Bebauungsplan 7-66 VE, **Frühzeitige Beteiligung der Öffentlichkeit gemäß § 3 Abs. 1 BauGB**

ÜBERLAGERUNG BAHNPLANUNG / Bebauungsplan 7-66 VE

Überlagerung
Bahnplanung und
B-Plan 7-66 VE

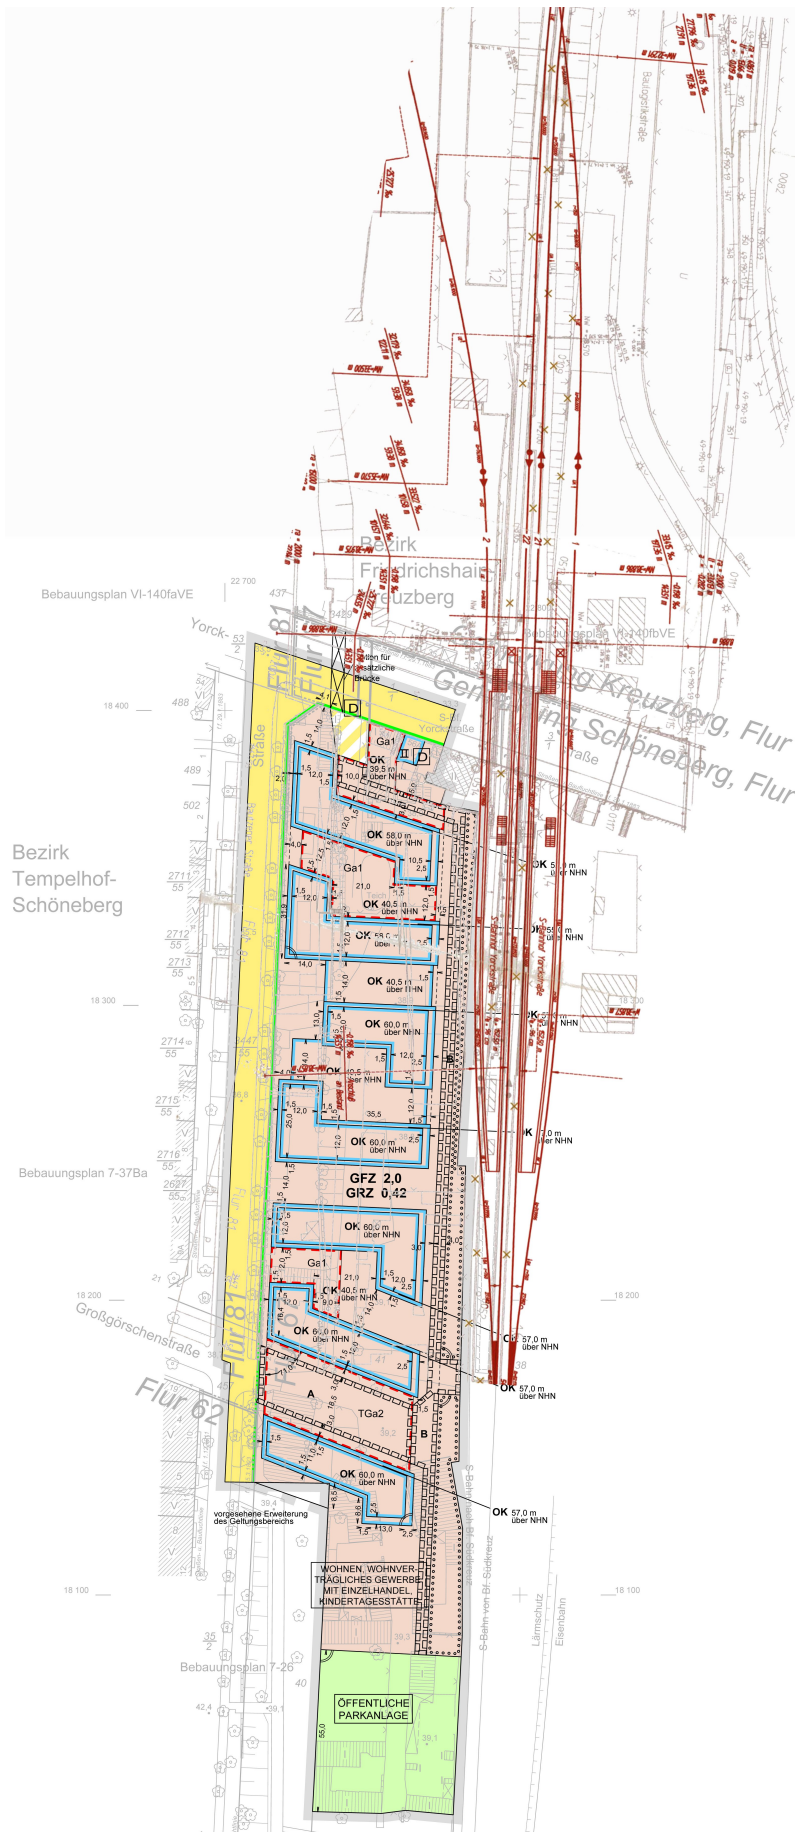
Eine Überlagerung der Planungen für den Ausbau der S-Bahn und den Planungen für den Bebauungsplan ergibt.:

- vor allem im nördlichen Bereich ist der Abstand viel zu gering, an der engsten Stelle liegt er knapp unter 10 m
- von gesunden Wohnverhältnissen kann bei einem solchen geringen Abstand nicht die Rede sein, schon aus Lärmschutzgründen. Die Lärmwerte liegen über der Schwelle der Gesundheitsgefährdung. Allein durch technische Schallschutzmaßnahmen ist die Problematik nicht zu lösen. Gesunde Wohnverhältnisse können nur mit einem größeren Abstand zu Bahn erreicht werden.

- zwischen einer Bebauung und der Bahnanlage müsste ein größerer Abstand sein, der mindestens folgende Funktionen erfüllt
 - eine durchgehende Wegeverbindung für Fahrradfahrer und Fußgänger,

- Feuerwehrezufahrt zu den Gebäuden
 - Biotopverbindung
 - Zufahrt zu den Bahnanlagen, z. B. für Instandsetzungsarbeiten auf dem Bahngelände, als Versorgungs- und Rettungszufahrt, mindestens 4 m breit. Der Weg für Fußgänger, Radfahrer und Feuerwehr kann diese Funktion nicht erfüllen, also ist dafür eine eigene Zufahrt nötig.

- der Bebauungsplan regelt nicht die südliche Erschließung des umgebauten S-Bahnhofs.
